Váš dopis zn.
Ze dne
Naše zn. 14486/2022-SŽ-SSZ-OVZ

„Rekonstrukce výpravní budovy v žst. Benešov nad Ploučnicí“

Vysvětlení, změny a doplnění zadávací dokumentace - Dodatek č. 4

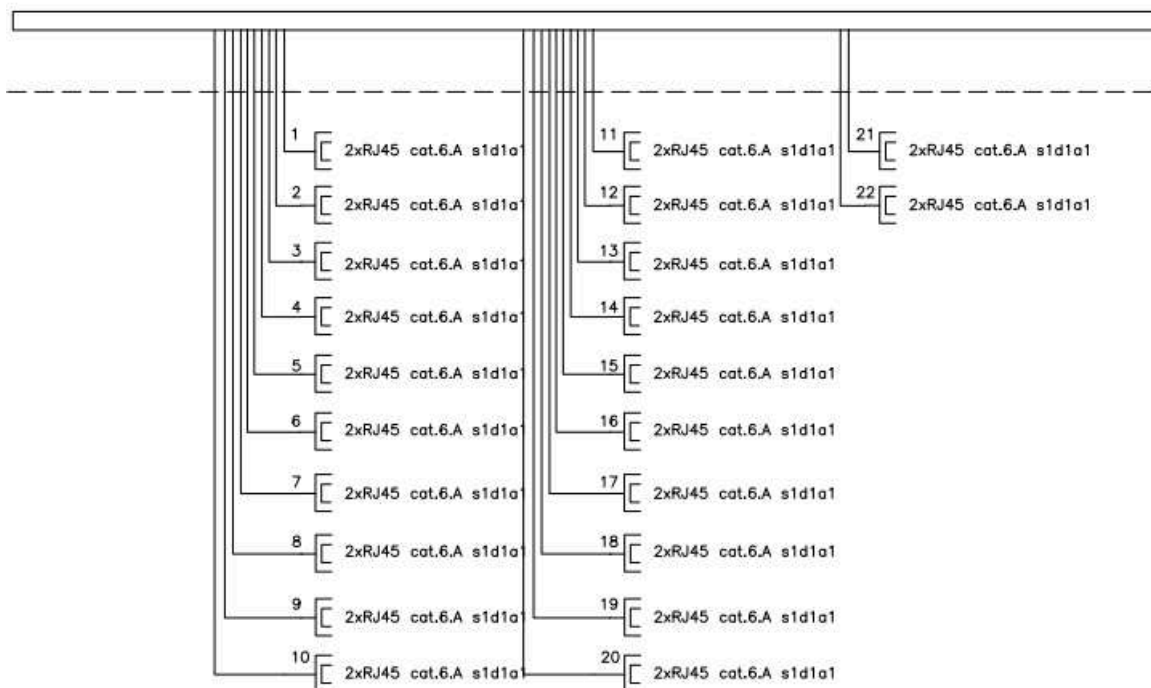
Není jasná kategorizace a provedení pláště strukturované kabeláže.

- Technická zpráva uvádí UTP CAT.6:

- Schéma slaboproudých rozvodů uvádí CAT.6A s1d1a1:
(kabely CAT 6A jsou obvykle stíněné, fóliované nebo dvojitě fóliované (plášť i páry), až na výjimky nejsou UTP.

- Výkaz výměr uvádí CAT.6 B2ca s1d1a1:

Žádáme o vyjasnění kategorizace a provedení pláště.

Jedná se o kabel cat. 6 B2ca s1d1a1. Platí PD rozvaděčů a VV.
